# **Avis délibéré de l'Autorité environnementale sur le plan de gestion pluriannuel des opérations de dragage (PGPOD) du canal des deux mers, section Haute-Garonne (31)**

**Avis Ae n° 2017-94**

Figure 2 : UHC retenue (source : dossier). Les biefs qu'il est prévu de draguer à ce stade sont entourés en rouge

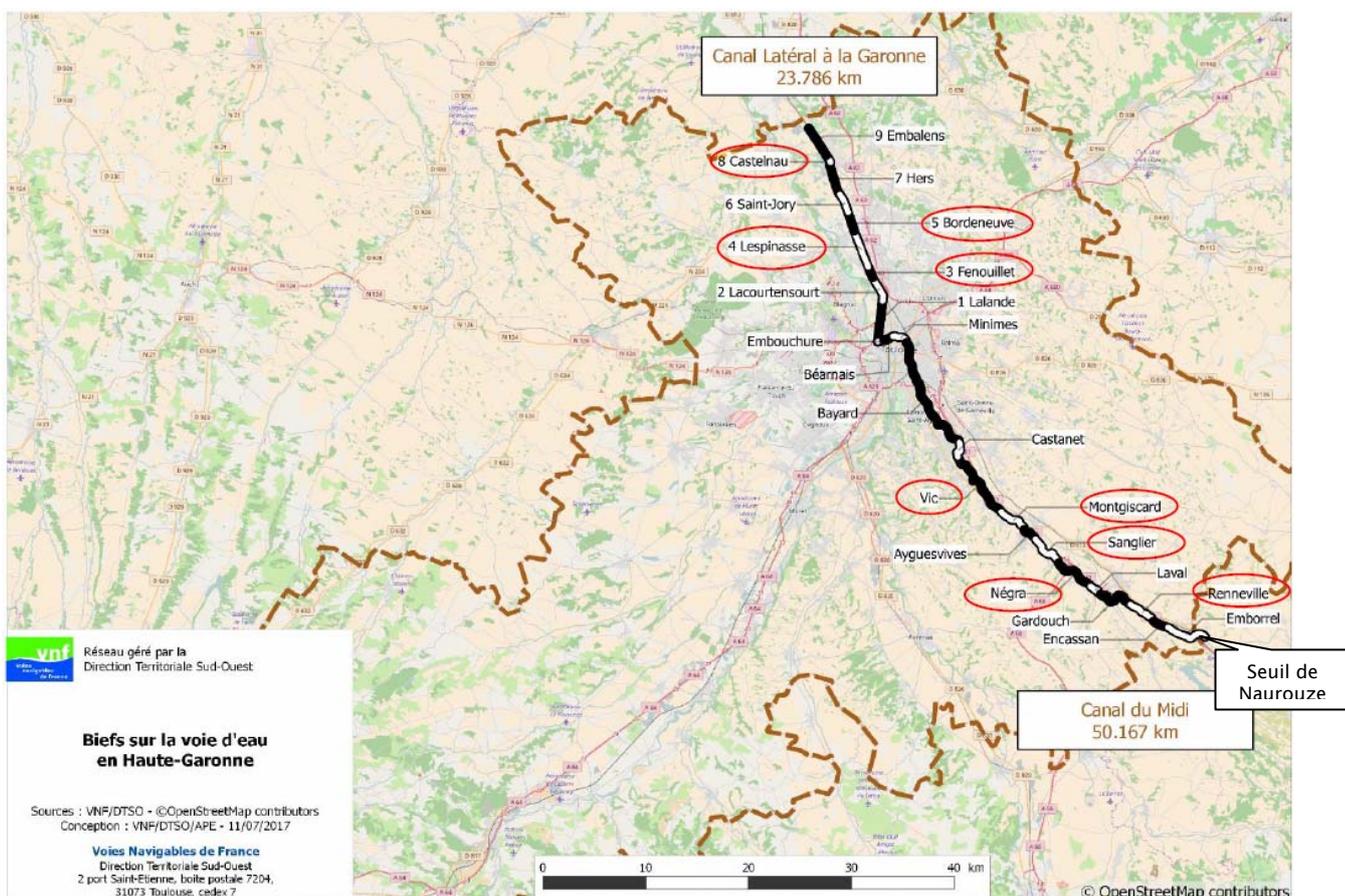
Cet objectif conduit le maître d'ouvrage à prévoir des opérations de dragages des sédiments sur neuf biefs (cf. carte) et potentiellement en quelques points spécifiques d'accumulation rapide de sédiments (appelés « tocs »), pour un volume prévu d'environ 77 570 m<sup>3</sup> en 10 ans : 8 750 m<sup>3</sup> sur quatre biefs du canal latéral et 68 820 m<sup>3</sup> sur cinq biefs du canal du Midi. Le dossier ne précise pas la localisation habituelle de ces tocs ni si le volume prévu inclut les sédiments issus des tocs.

Le périmètre d'un PGPOD est réglementairement<sup>13</sup> celui d'une « unité hydrographique cohérente ». En l'occurrence, l'UHC définie dans le présent plan de gestion repose sur les limites administratives du département<sup>14</sup>. Les éléments du dossier relatifs à la justification de ce périmètre peinent, de ce fait, à justifier sa cohérence hydrographique. En outre, le tableau page 26 de l'étude d'impact, qui vise à démontrer la cohérence fonctionnelle des deux canaux, démontre à l'inverse des différences fonctionnelles intrinsèques. Le canal du Midi et le canal latéral n'ont notamment pas le même fonctionnement hydraulique (à bief de partage pour le premier, canal latéral pour le second), gabarit (Riquet pour le premier, et Freycinet pour le second) et rectangle de navigation, et présentent des trafics éloignés (10 000 passages par an pour le premier, et 2 000 pour le second). Il est ainsi difficile de souscrire à la conclusion du dossier selon laquelle « la section étudiée présente des caractéristiques cohérentes sur l'ensemble du linéaire ». Pour l'Ae ces éléments plaident pour la présence a minima de deux UHC différentes, lesquelles concernent éventuellement, sous réserve d'évaluation, les prolongements des deux canaux en dehors du département de la Haute-Garonne.

***L'Ae recommande de reprendre la définition des unités hydrographiques cohérentes selon des critères hydrographiques et de présenter à l'avenir des PGPOD selon un tel découpage conformément aux dispositions de l'article L.215-15 du code de l'environnement.***
